改善箇所説明図

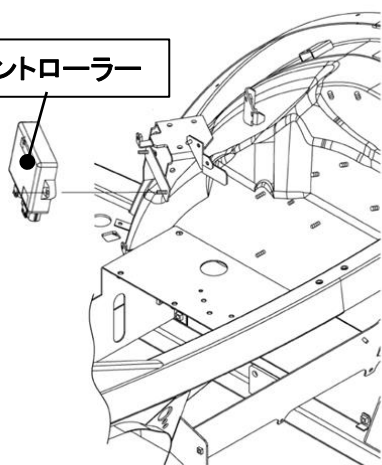
農耕トラクタにおいて、静油圧変速機の保護制御が不適切なため、重けん引作業時に保護制御が機能せず、当該変速機内部に過大な負荷がかかることがある。そのため、そのままの状態で使用を続けると変速機が損傷し、最悪の場合、走行不能となるおそれがある。

全車両、静油圧変速機コントローラーの制御プログラムを対策プログラムに書き換える。なお、静油圧変速機が損傷しているものは、新品に交換する。

コントローラーBOX上部ボルトを白く塗る。
